東海再処理施設の安全対策に係る廃止措置計画認可変更申請対応について

令和3年6月10日
再処理廃止措置技術開発センター

LWTFにおける実証プラント規模試験の実施と硝酸根分解技術の再評価について
(前回補足)

令和3年6月10日
再処理廃止措置技術開発センター

図 JAEA人形峠環境技術センターの手法及びLWTFの手法を導入した場合の硝酸根分解設備の系統図

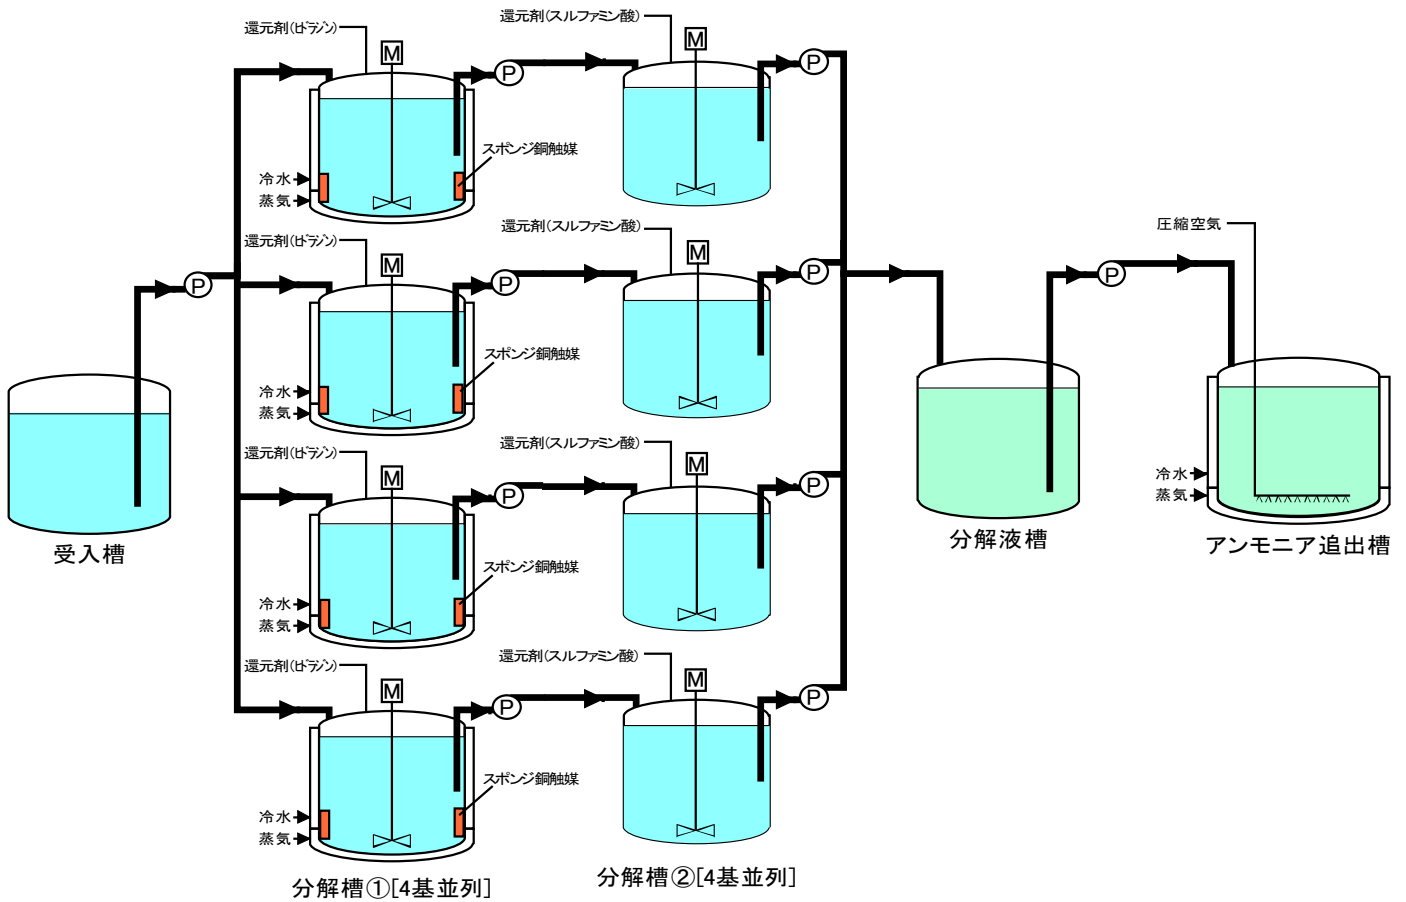
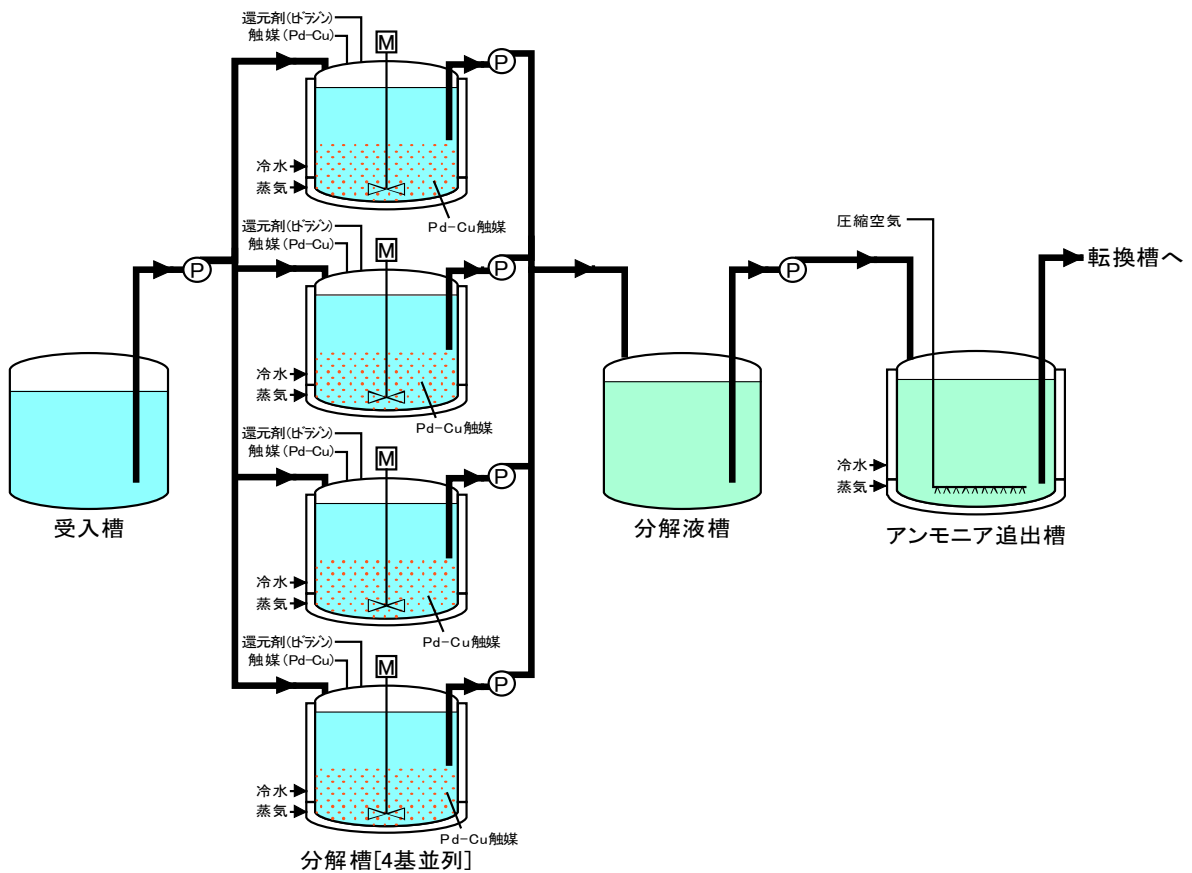
○前回面談資料1 補足資料、「別添1 触媒/還元剤法について」に関する補足
・人形峠において用いた触媒/還元剤法と LWTF へ導入する計画のものとの差異について。また、既に人形峠で実績のある触媒/還元剤法で用いた触媒や還元剤を LWTF で用いない理由について。

○人形峠の手法では、還元剤として水加ヒドラジンをを用いて硝酸イオンを亜硝酸イオンまで還元し、スルファミン酸を用いて亜硝酸イオンを分解する二段階の処理となるため、二段階分の分解槽が必要なことが分かった(図参照)。また、LWTF の処理対象廃液中の硝酸イオン濃度は約 290 g/L であり、人形峠で処理した実績がある廃液中の硝酸イオン濃度は約 80 g/L であるため、LWTF の処理対象廃液を処理する場合には、簡易な設備が構成できない可能性があった。

以上から、人形峠で実績のある手法では、LWTF 建家内に必要な処理量を満たす設備を設置できない可能性が考えられたため、LWTF 建家内に設置可能な技術を開発することとした。

○人形峠で実績のある手法をもとに技術開発を行った結果、銅にパラジウムを組み合わせた触媒を用いることにより、水加ヒドラジンをを用いた一段階の処理で、高い硝酸イオン濃度の廃液中の硝酸イオンを直接窒素にまで分解できることが分かった。

また、人形峠では廃液(硝酸イオン濃度約 80 g/L)を 1m³ 処理した際に、銅触媒に起因する二次廃棄物が約 14 kg 発生しているが、一方、銅とパラジウムを組み合わせた触媒を用いた場合、LWTF の処理対象廃液(硝酸イオン濃度約 290 g/L)を 1m³ 処理した時の二次廃棄物発生量は約 3 kg と見積もられた。

○以上から、この触媒と還元剤を適用することで、LWTF 内に必要な処理量を満足する硝酸根分解設備を設置することができ、二次廃棄物の発生量を低減できると考えられたため、銅とパラジウムを組み合わせた触媒(活性炭担持金属コロイド触媒)と還元剤として水加ヒドラジンをを用いる触媒/還元剤法について、ビーカー規模及び工学規模の試験を進めてきている。

図 触媒劣化を緩和する条件における触媒の分解性能

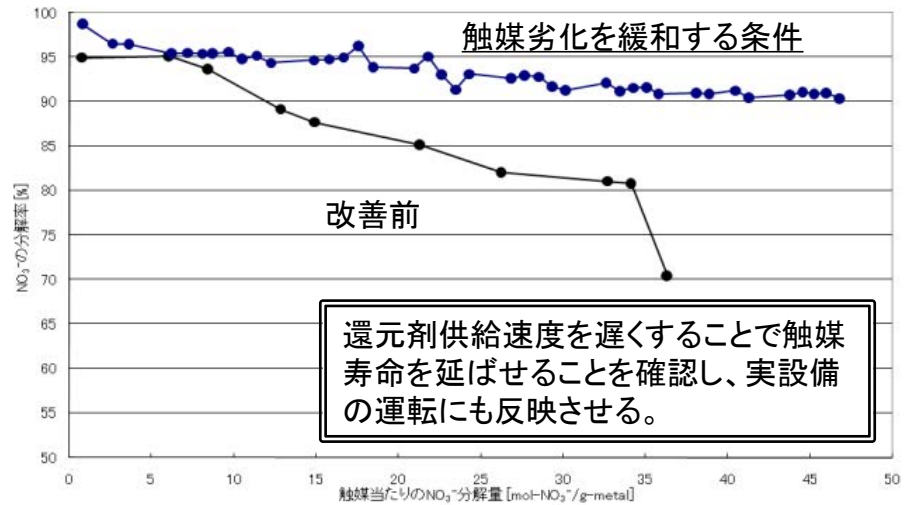
・触媒/還元剤法で、触媒が劣化して寿命が短くなることへの対策について。

→ これまでに、触媒の劣化を緩和する条件をビーカースケール試験にて把握しており、実証プラント規模でこの条件を用いた試験を行う計画である。触媒の劣化を緩和する条件を把握したビーカースケール試験の内容については、添付2を参照。

- 試験方法
 - ・硝酸根の分解反応を穏やかにし、触媒への負荷を軽減させることで触媒の長寿命化を図るため、触媒の劣化を緩和する条件を設定し、触媒を繰り返し使用する分解試験を行い、触媒の交換寿命を推定した。
 - ・反応槽内の溶液と試験後の触媒を化学分析することにより、触媒の分解性能(図)、触媒寿命(表)を求めた。

- 試験結果
 - ・還元剤供給速度: **還元剤供給速度が小さい程**、硝酸根分解率の低下傾向を抑制でき、**触媒の長寿命化に効果的であることを確認した。**
 - ・触媒の劣化を緩和させる条件(還元剤供給速度0.05 mol/h・g-metal、液温度80 °C)において硝酸根の分解試験を行い、触媒の寿命を評価した結果、157 mol-NO₃⁻/g-metal(167バッチ相当)と推定した。

図 pHの変化に伴う炭酸物質の存在比
(出典: 気象庁における全炭酸濃度・全アルカリ度観測, 測候時報 第82巻特別号(2015))

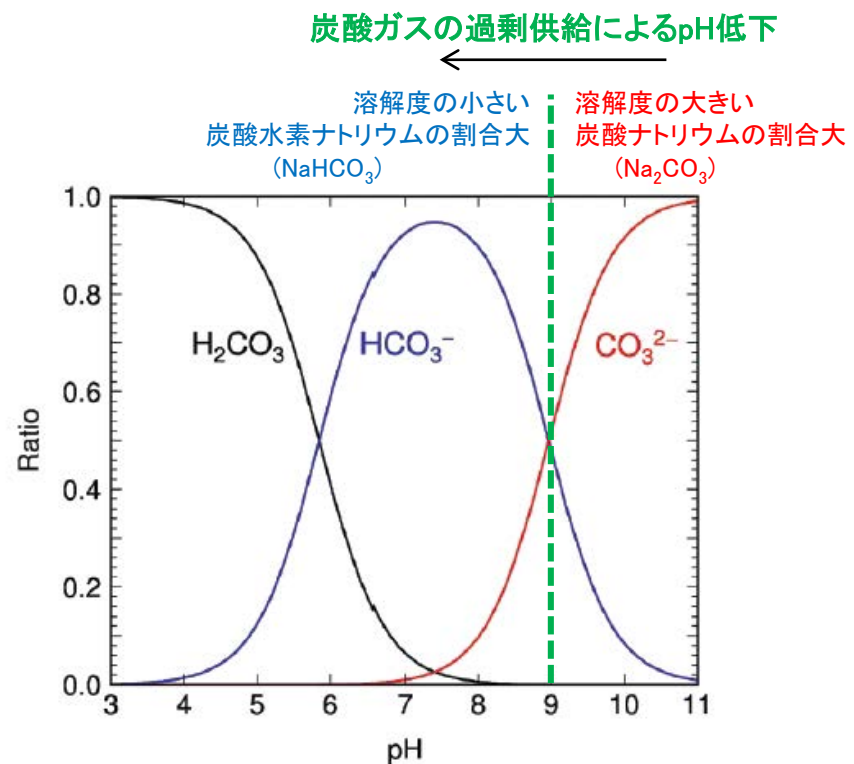
・転換槽において、温度や圧力ではなく、pH 値を制御することについて。

→ 炭酸ガスを過剰に供給した場合に、廃液の pH が低下して、所定の生成物である炭酸ナトリウムではなく、溶解度の小さい炭酸水素ナトリウムが析出し、配管が閉塞することを防止する計画である。炭酸ガスを供給する際の pH 値の制御については、添付3を参照。

炭酸ガスによる中和処理に関するビーカスケール試験において、pH9以下で炭酸水素ナトリウムが析出することを確認した。また、試算した模擬廃液中の含有量と溶解度からも、処理液中に炭酸水素イオンの存在割合が増加するpH9以下において、炭酸水素ナトリウムが析出する恐れがあることを確認した。

図、表より、pH9を境に溶解度の低い炭酸水素イオン(HCO₃⁻)の存在割合が多くなる。この結果、配管内などに炭酸水素ナトリウムが析出しやすくなり、配管が閉塞する可能性がある。これを防ぐためには、炭酸ガスの吹き込み量を管理する方法、廃液中のイオン(CO₃²⁻, HCO₃⁻)濃度を分析し管理する方法、廃液のpH値を管理する方法が考えられるが、廃液のpH値は市販の機器で容易に測定ができることから、pH値を管理する方法を選択し、処理液のpHが設定値以下になると炭酸ガスの供給が停止するインターロックを設けることとした。
